高浜発電所の原子炉設置変更許可申請について
(高燃焼度燃料の使用、洗浄排水処理装置の取替え、使用済燃料輸送容器保管建屋の対象物としてウラン・プルトニウム混合酸化物新燃料輸送容器を追加する計画)

原子炉設置変更許可申請の概要

高燃焼度燃料の改良点

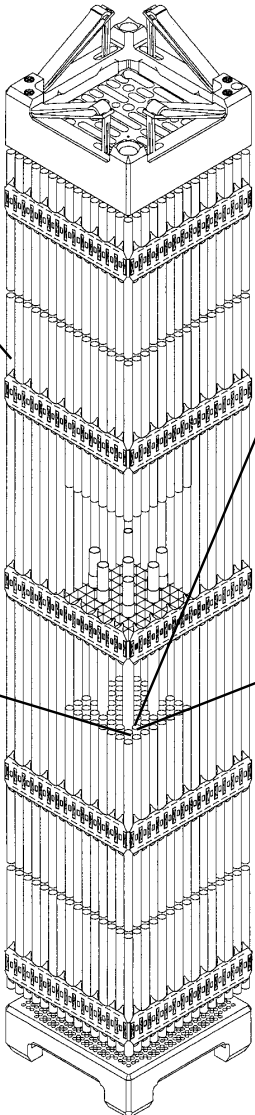
最高燃焼度 48, 000MWd/t → 55, 000MWd/t

被覆管材料
ジルカロイ-4
↓ 耐食性向上のため
高燃焼度燃料用の
ジルコニウム基合金

ウラン235濃縮度
約4.0~約3.4wt%
↓ ウラン235
装荷量を
増やすため
約4.6wt%以下

**ガドリニア入りペレットの
ガドリニア濃度**
約6wt%
↓ 炉内の
出力分布を
平坦化するため
約10wt%以下

ペレット密度
理論密度の約95%
↓ ウラン装荷量を
増やすため
理論密度の約97%
(ガドリニア入りペレットは
理論密度の約96%)

高浜発電所 洗浄排水処理装置(1、2号機共用ならびに3、4号機共用)の取替計画

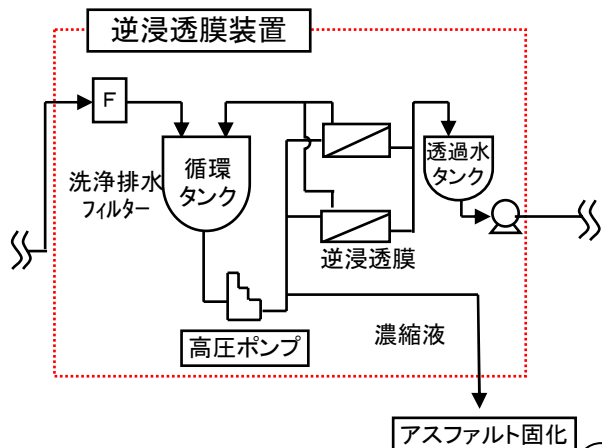
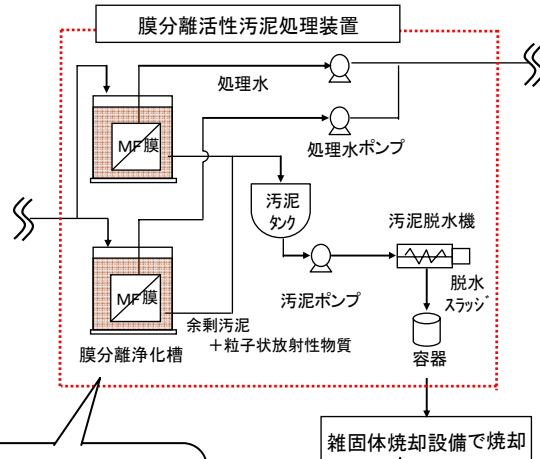
○既存の設備は設置後約20年以上経過していることから、設備の信頼性向上および2次廃棄物発生量の低減を図るため、洗浄排水処理装置を取替える。

○洗浄排水処理装置の処理方式を現行の逆浸透膜方式から、膜分離活性汚泥方式へ変更する。

【装置の信頼性】
 ・低圧運転であることから付属部品への負担が少なく、分離膜の目詰まりが発生しにくい。
 ・装置構成が簡素化されていることから、点検・保守性がよい。

【2次廃棄物の発生量】
 処理に伴い発生する脱水スラッジは焼却することで、現状の設備に比べ2次廃棄物発生量(ドラム缶発生量)を約1/30に低減できる。

追加概要

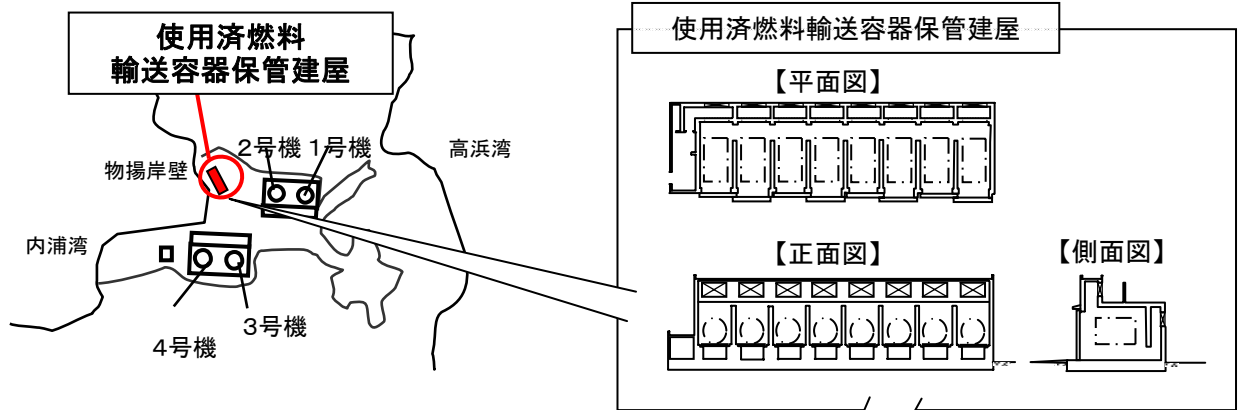
ウラン・プルトニウム混合酸化物新燃料輸送容器を発電所搬入後または開梱後に、必要に応じて一時的に使用済燃料輸送容器保管建屋へ保管するため、使用済燃料輸送容器保管建屋の一時保管対象物として、ウラン・プルトニウム混合酸化物新燃料を装てんした輸送容器と同新燃料を取り出した後の輸送容器を追加する。

使用済燃料輸送容器保管建屋及び運用概念図

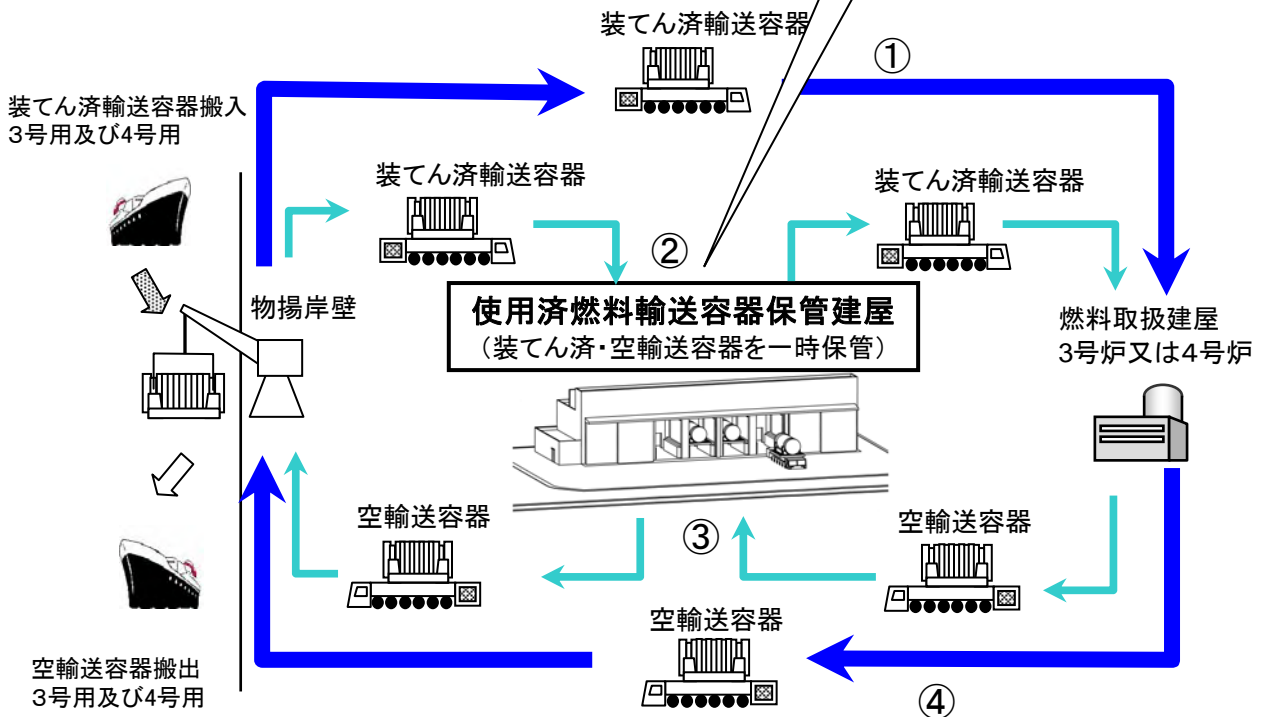
設置変更許可後には、現状実施可能な①・④のルートに加え、②・③のルートの運用が可能となる。
